MAISON MICHEL
SARRAZIN

VER.	DESCRIPTION	DATE
10	ADDENDA B	24-10-2023
09	ADDENDA A	20-10-2023
08	POUR CONSTRUCTION	28-06-2023
07	POUR CONSTRUCTION	02-06-2023
06	POUR SOUMISSION	16-02-2023
05	POUR SOUMISSION	03-02-2023
04	POUR SOUMISSION	30-11-2022
03	POUR COORDINATION	24-10-2022
02	POUR COORDINATION	29-09-2022
1	PRÉLIMINAIRE	09-09-2022

NOTES GÉNÉRALES

QC0069

SA-01

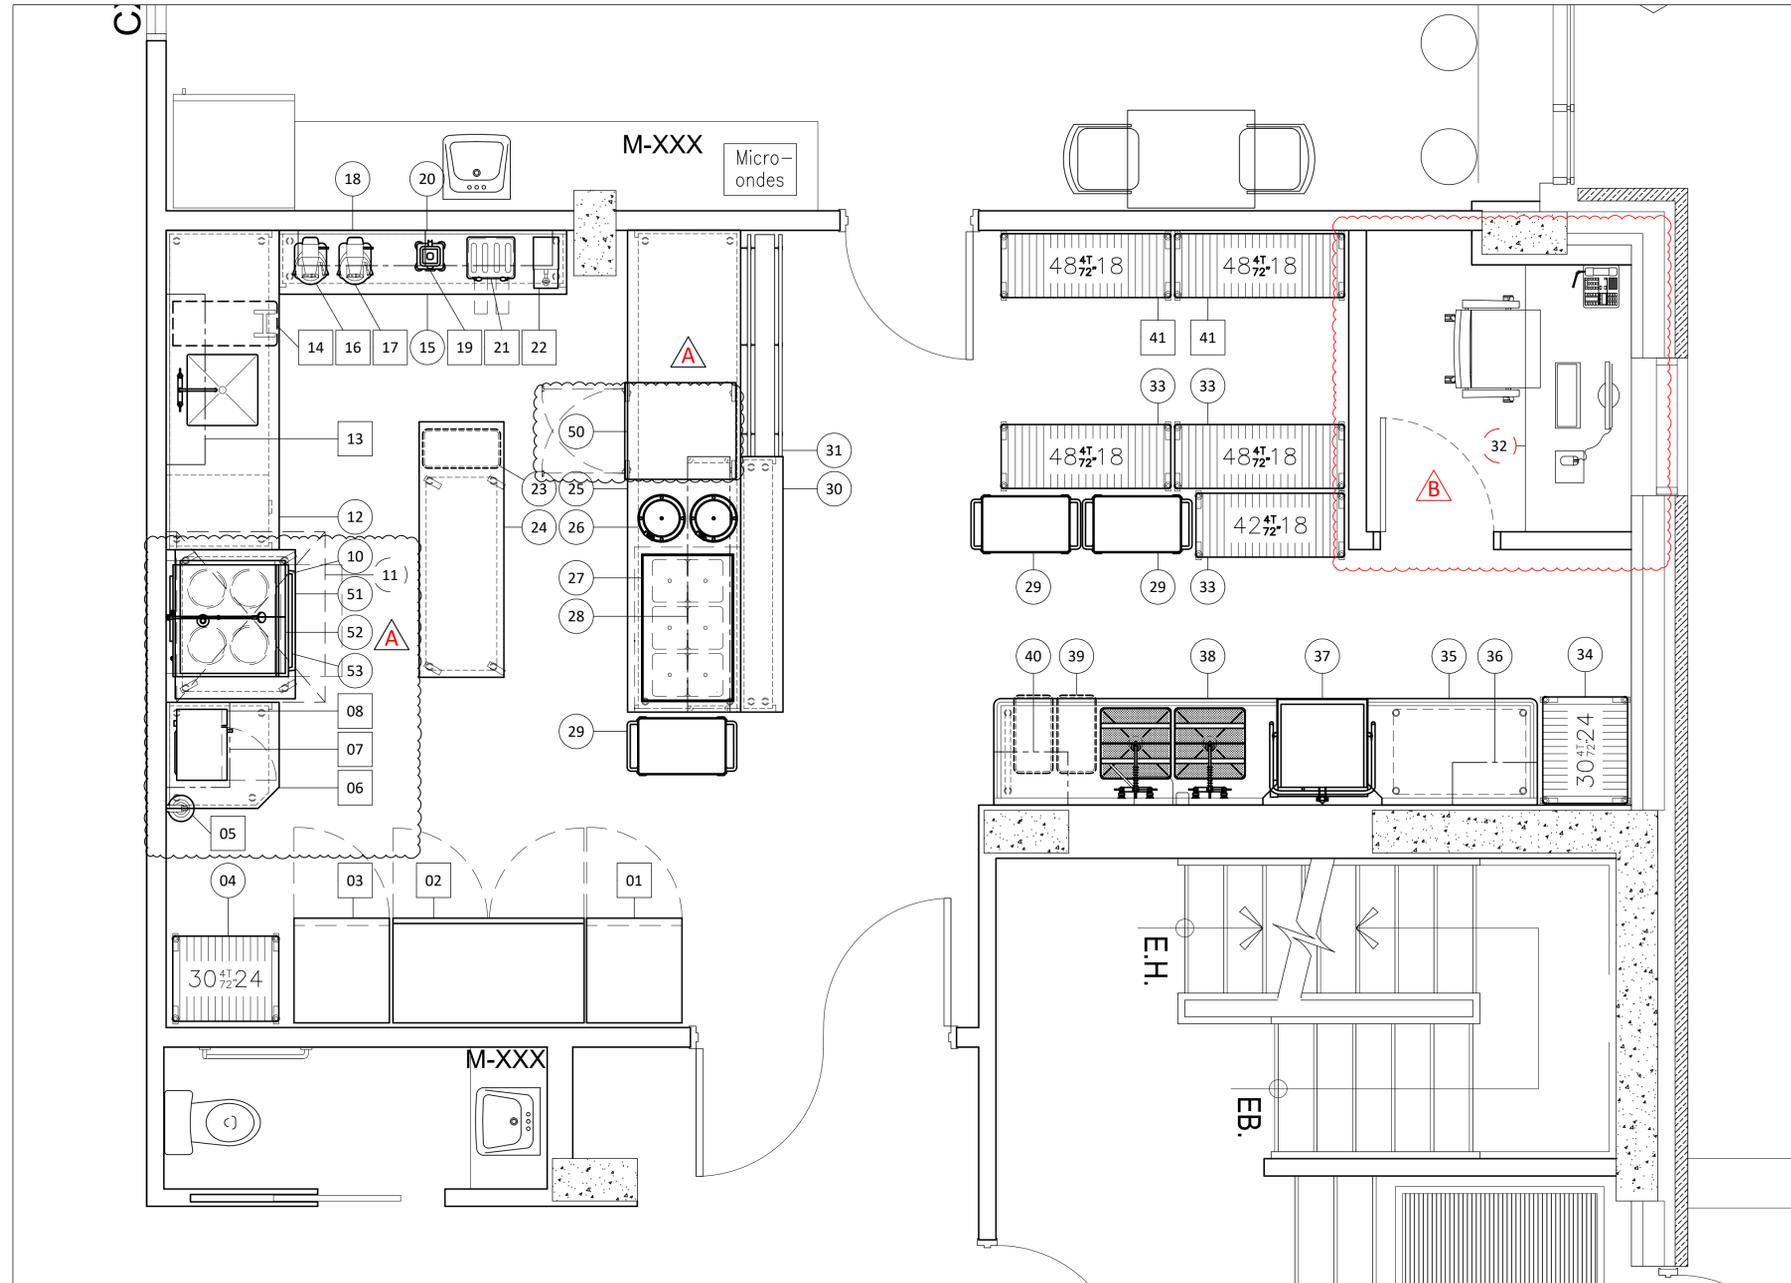
- A** MODIFICATIONS / AJOUTES D'ÉQUIPEMENTS
CONSULTEZ LES PAGES SUIVANTES :
- SA-01 : AMÉNAGEMENT.
 - SA-02 : ÉLECTRICITÉ.
 - SA-03 : PLOMBERIE.
 - SA-09 : TABLEAU TECHNIQUE.

- B** AJOUTER UN BUREAU FERMÉ ET DÉPLACER
ÉLECTRICITÉ ET RÉSEAU.
CONSULTEZ LES PAGES SUIVANTES :
- SA-01 : AMÉNAGEMENT.
 - SA-02 : ÉLECTRICITÉ.
 - SA-06 : COTES ARCHITECTURAL.
